Progetto Potenziamento Ferroviario Rho-Parabiago

Proposta di modifica dell'intervento NVX5

Documento prodotto dal Comune di Vanzago

Data: 10.6.2025

Fotoinserimenti – via Castelli

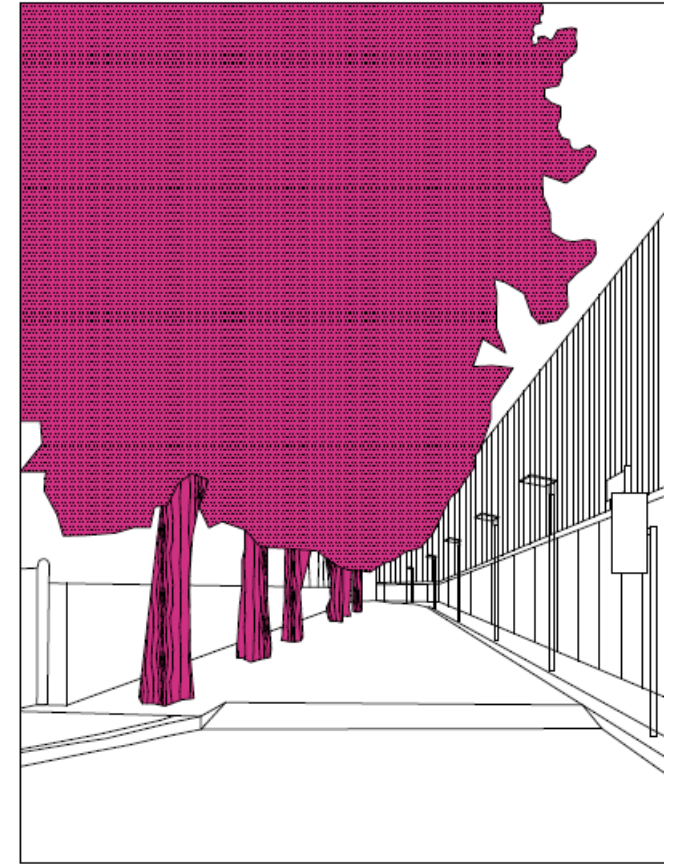
- Per quanto riguarda il filare dei 9 platani, al momento il loro abbattimento è sospeso.
- La cancellazione della strada cat. F consente di rimuovere il primo motivo di abbattimento di tali alberi.
- Permane il problema del DPR 753/1980, anche se tali alberi sono presenti sin dal 1953.
- Il Comune di Vanzago ritiene che tali alberature non rappresentino un rischio per la circolazione dei treni anche per via della presenza delle barriere antirumore.

Fotoinserimenti – via Castelli

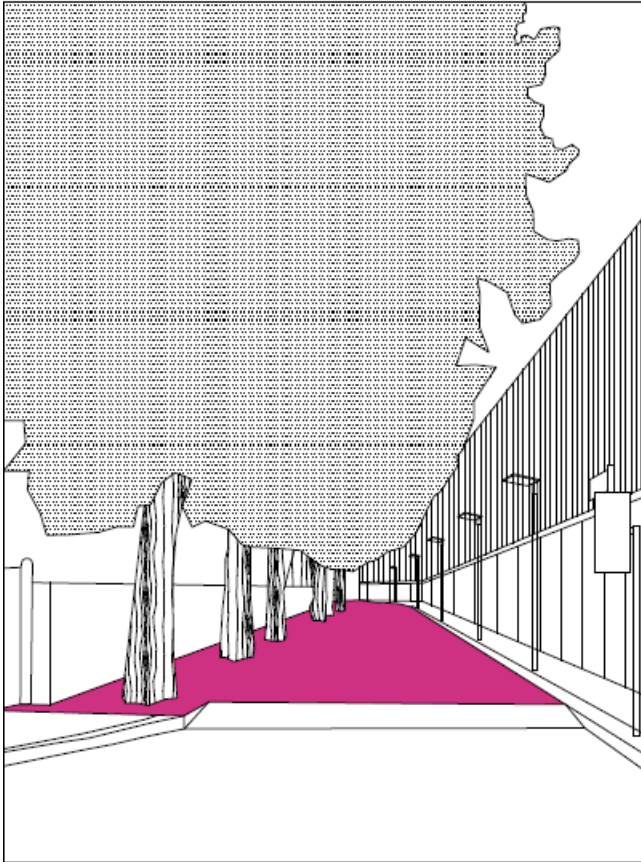
- Da un lato o dall'altro della zona pedonale lungo via Castelli, e a maggior ragione in Piazza XXV Aprile, è possibile prevedere delle panchine da arredo urbano.
- Allo stesso modo, è possibile inserire anche delle fioriere o degli alberi da arredo urbano.

Fotoinserimenti – via Castelli

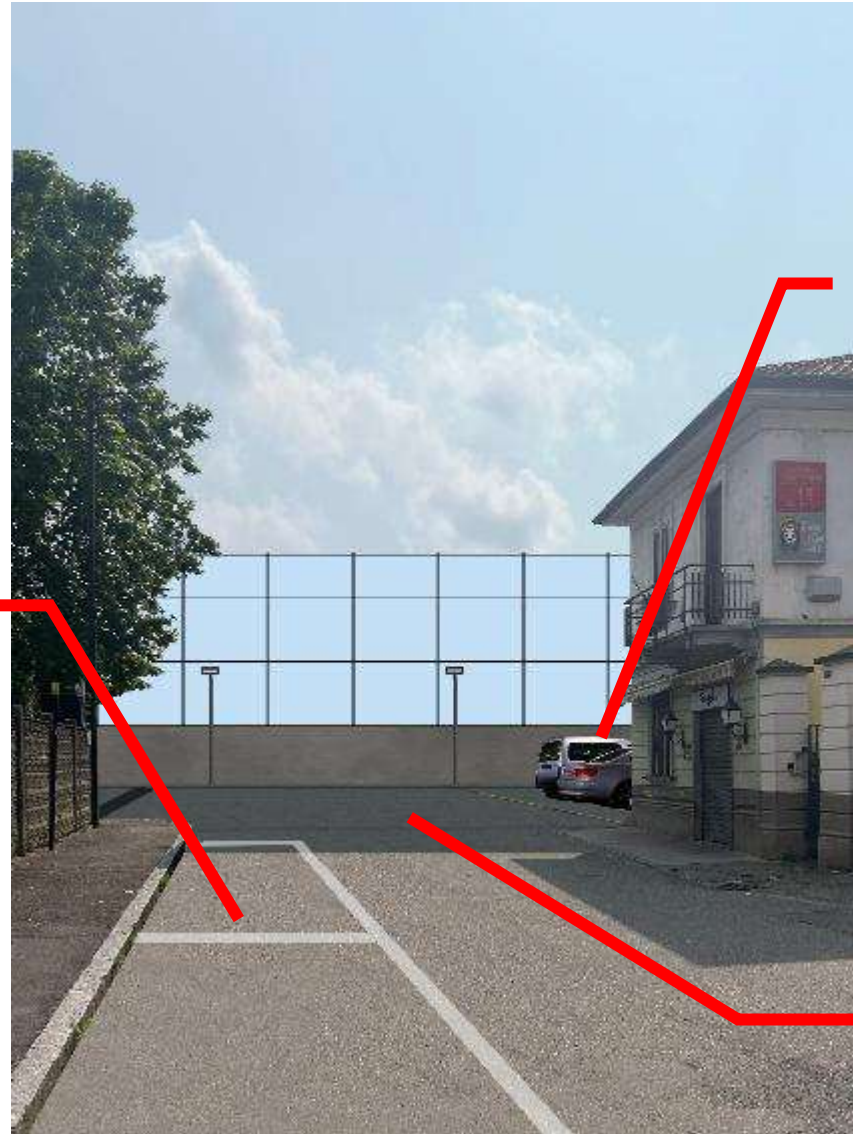
- La pavimentazione rialzata è stata scelta al posto di altri strumenti per impedire l'accesso delle auto (es.: dissuasore mobile, barriera, ...)
- La prima possibilità è di fare partire il rialzamento proprio da via Castelli; una seconda possibilità è di far partire il rialzamento prima della curva su via Umberto I (vedi dopo)
- Ci possono essere vari tipi di pavimentazione con trame e disegni.
